ゼオライト土嚢等処理設備設置における補足説明 (階段室における活性炭落とし込み作業について)

2024年 2月 27日

東京電力ホールディングス株式会社

4. 作業エリアについて

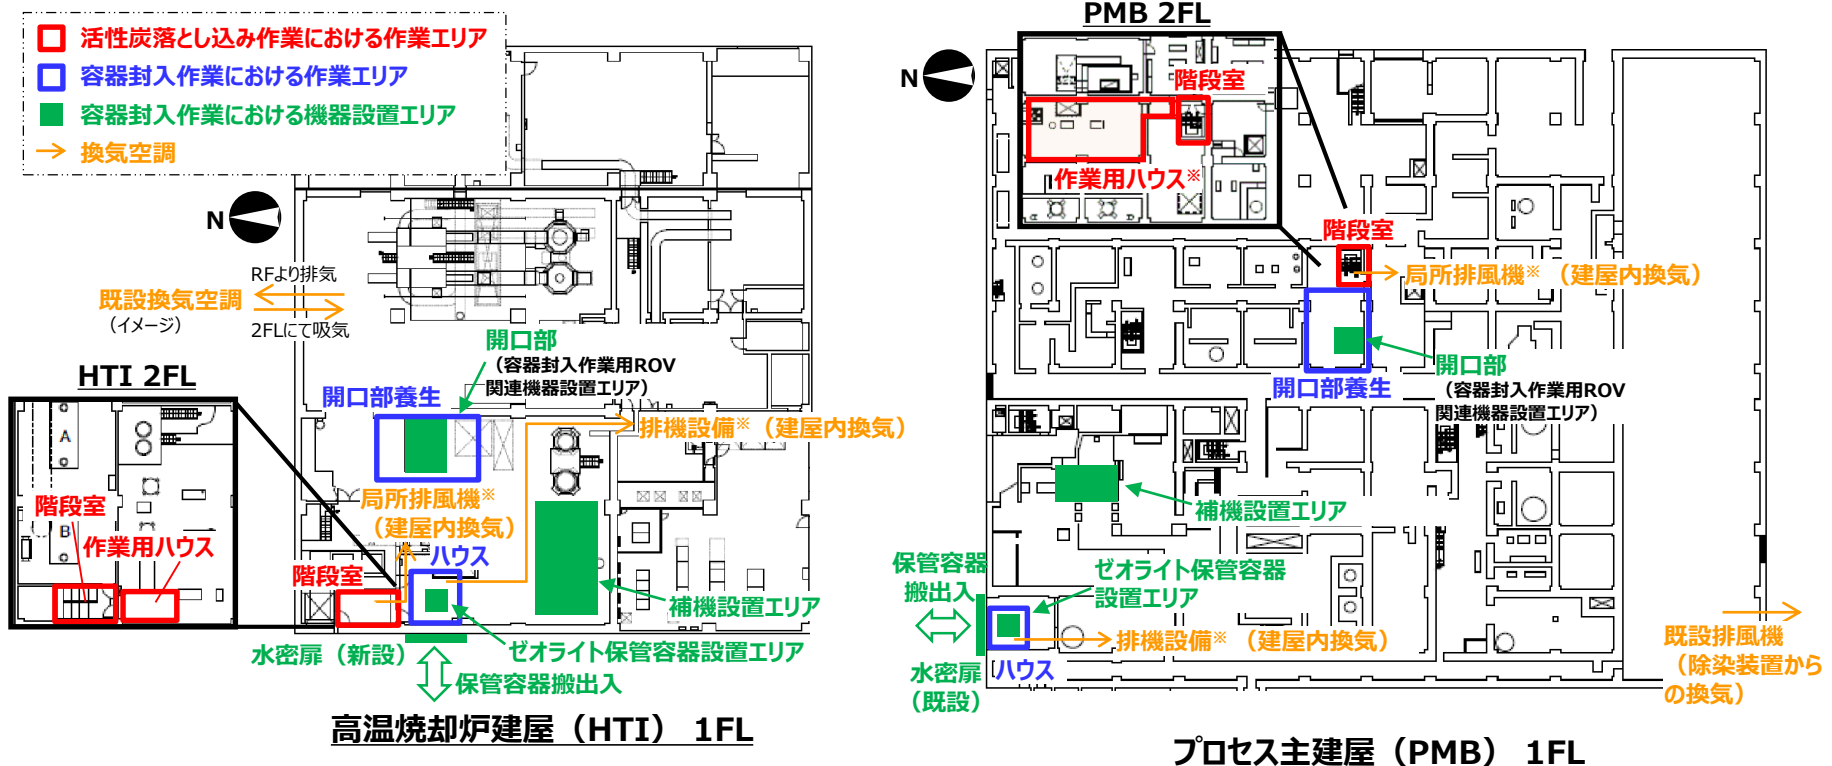
指摘事項	実施日	回答内容
<p>ゼオライト土嚢等処理設備における換気設備と建屋の換気設備との関係を明らかにすること。</p> <p>また、換気設備についてハウス外の作業、特に階段の活性炭土嚢移動等を含め網羅的に資料に示して説明すること。</p>	<p>第5回1F 技術会合 (2023/2/1)</p>	<ul style="list-style-type: none"> ✓ 階段の活性炭土嚢落とし込み作業と同一建屋内で作業を実施するゼオライト土嚢等回収作業における作業エリア並びに換気先エリアについては、それぞれの作業に干渉しないよう別エリアにて計画する。 ✓ 階段の活性炭土嚢落とし込み作業については階段室内及び階段室外部のハウス内にて実施する。階段室内については局所排風機を用いて換気を行うと共に、警報機能を有する連続ダストモニタにより空気中の放射性物質濃度を監視する。全面マスク使用上限基準を上回る恐れがある場合は、放射性物質濃度が基準値を十分下回るまで作業を停止する。

- **階段室の活性炭土嚢落とし込み作業**については作業用ハウス及び階段室にて実施する。階段室内については局所排風機を用いて換気（フィルタ排気先は建屋内）を行う。
- 同一建屋内にて**ゼオライト土嚢等の容器封入作業**の実施を計画する。作業エリアについては排風機を用いて換気（フィルタ排気先は建屋内）を行う。
- それぞれの作業エリア並びに換気先エリアについては、作業干渉しないよう別エリアにて計画する。
- **建屋内空調**については、HTI, PMBについて、それぞれ既設換気空調、既設排風機を運転しており、フィルタによる排気を実施中。活性炭落とし込み作業及び容器封入作業は建屋内換気を計画しており、干渉しない。

※ 具体的なエリア（排気先含む）については今後の検討に応じて適宜見直しを図る。
